PN-EN 61851-23:2014-11/AC

System przewodowego ładowania pojazdów elektrycznych

Część 23: Stacja ładowania pojazdów elektrycznych prądu stałego

C O R R I G E N D U M 1

Figure 105

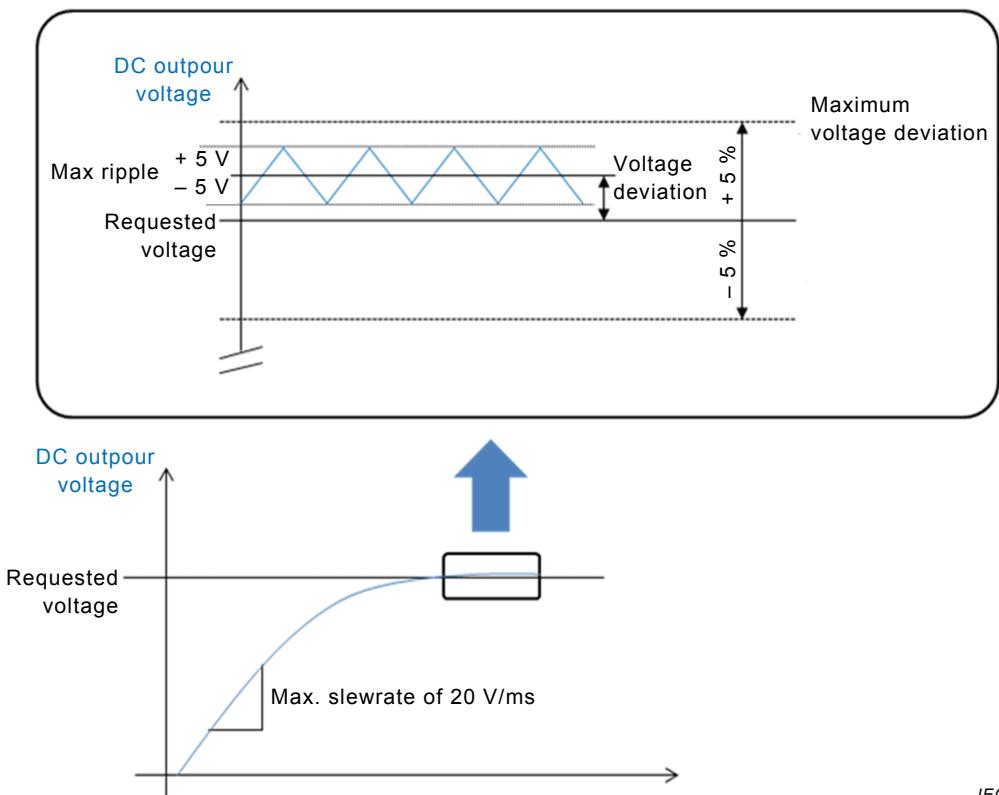
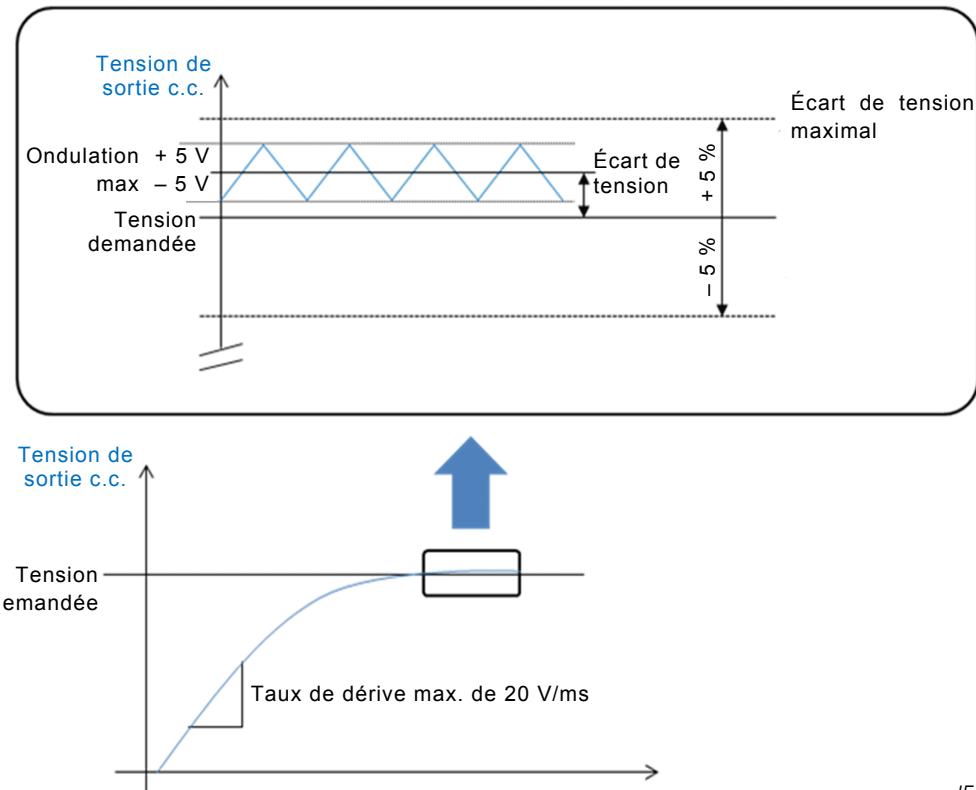
Replace "8 V" by "5 V", and "10 %" by "5 %", as follows:

Remplacer "8 V" par "5 V", et "10 %" par "5 %", comme suit:

Figure AA.2

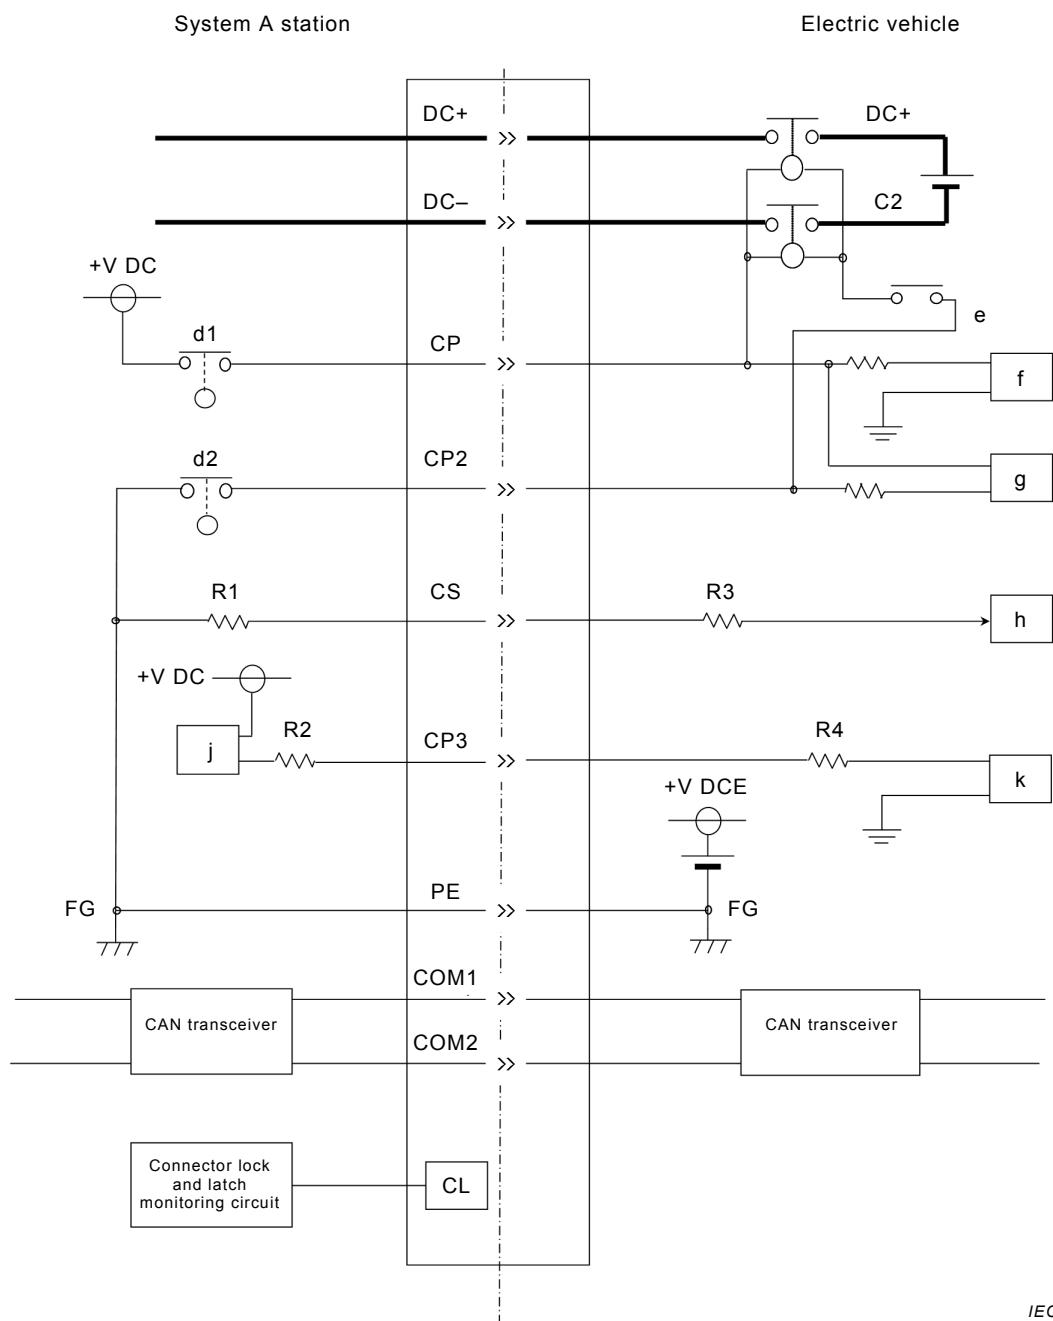
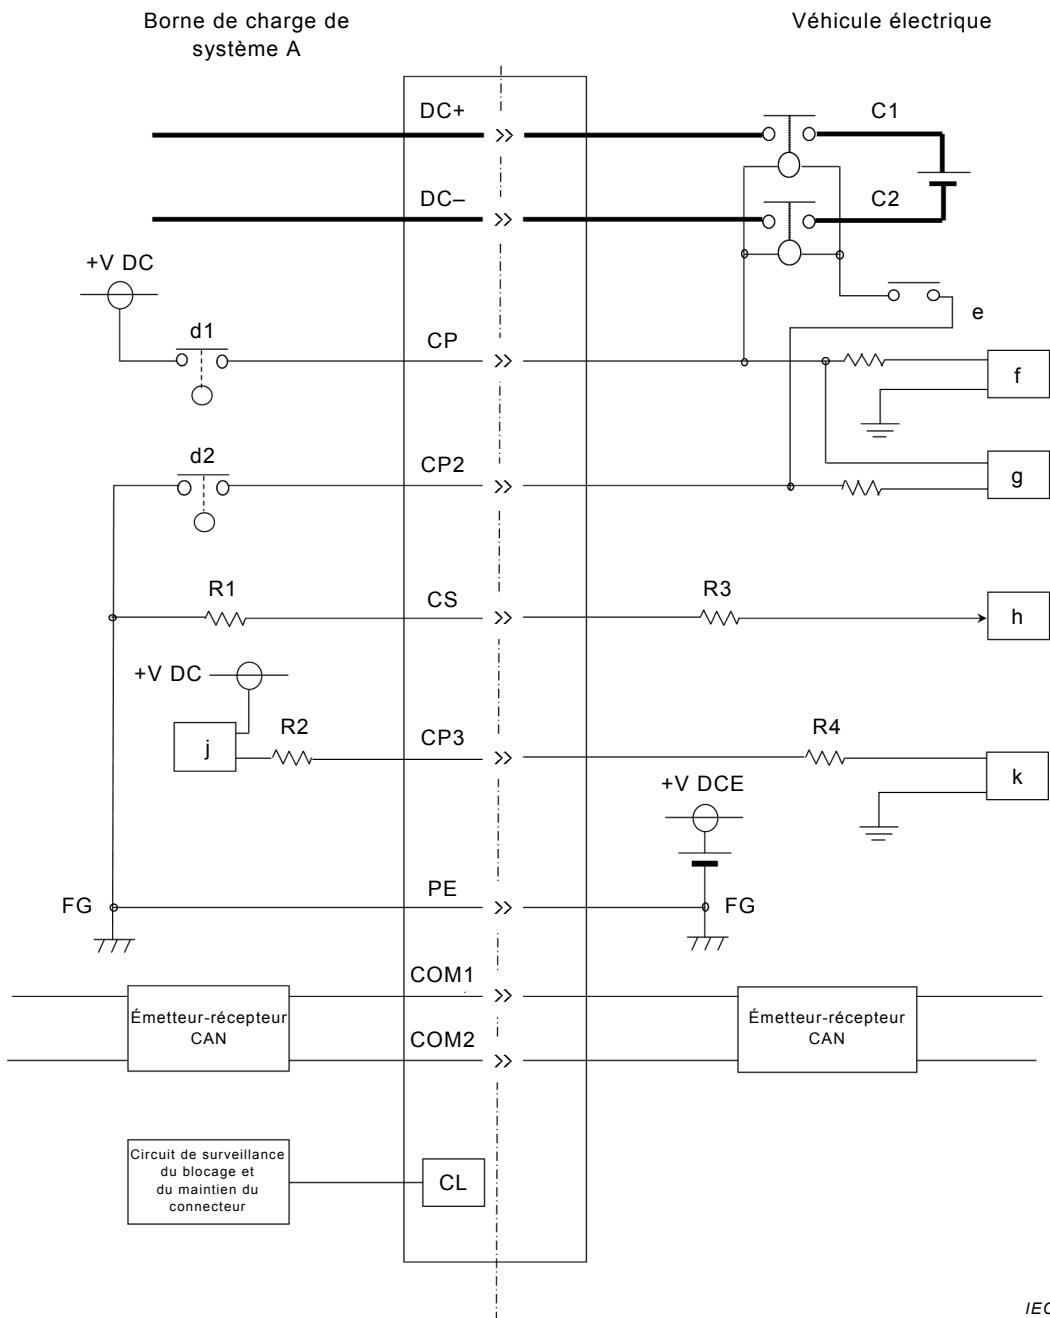
Replace, in the "Electrical vehicle" part, "+V DC" by "+V DCE", as follows:

Remplacer, dans la partie "Véhicule électrique", "+V DC" par "+V DCE" comme suit:
